Référence : UTRD.2010.08.15.FG.BrJ

(SYNDICAT MIXTE DE TRAITEMENT ET DE VALORISATION DES DÉCHETS DU PAYS DE CAUX - 76)
Centre de stockage des déchets non dangereux de BRAMETOT
Route de Venestanville – 76740 BRAMETOT

Rapport de l'inspecteur des installations classées
au Conseil Départemental de l'Environnement et des Risques Sanitaires
et Technologiques

concernant la réhabilitation et le suivi du casier 3 de stockage de déchets

Schéma de la couverture proposée

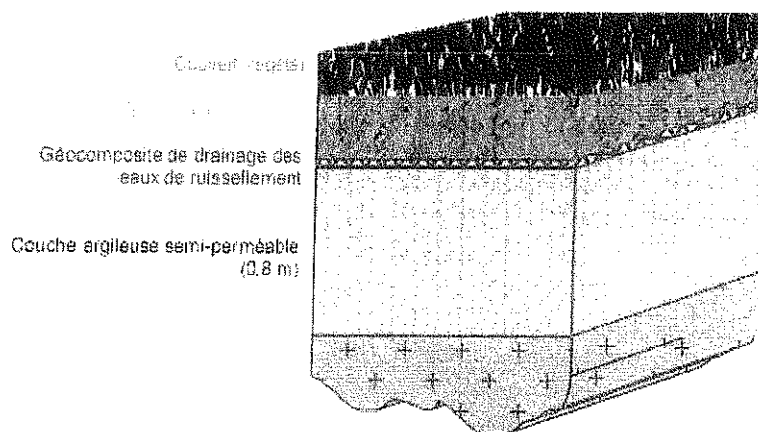
Le pétitionnaire propose dans son rapport deux solutions en ce qui concerne l'écran imperméable (prévu à l'article 8.1.6 de l'arrêté préfectoral du 2 mars 2006) : utilisation d'une géomembrane ou de matériaux argileux.

Compte tenu du mode d'exploitation du casier (alvéoles sur deux niveaux, faible dimension des alvéoles supérieures ne favorisant pas un compactage homogène, etc.), la couverture sera inévitablement soumise à des tassements différentiels. Dans ce contexte, le recours à une couche épaisse de matériaux argileux présente un meilleur potentiel sur le long terme. Le guide de recommandations pour l'évaluation de « l'équivalence » en étanchéité passive d'installation de stockage de déchets (Fevrier 2009) précise bien par ailleurs que l'épaisseur est un gage de sécurité en matière de barrière.

Le choix d'une couverture imperméable a été motivé par le fait que peu de données étaient disponibles quant à l'étanchéité des alvéoles « historiques » du casier 3. Afin de garantir une étanchéité satisfaisante en couverture, l'exploitant devra mettre en place sur un mètre d'épaisseur (et non sur 0,8 comme proposé) des matériaux présentant un coefficient de perméabilité inférieur ou égal à 1.10^{-9} m/s et non 1.10^{-7} comme proposé.

Le schéma suivant résume la couverture finale demandée :

Par ailleurs, la reconstitution de la couche de surface destinée à l'engazonnement et/ou aux plantations pourra être réalisée à partir d'un mélange constitué pour moitié de terre végétale et pour moitié de compost excédentaire.
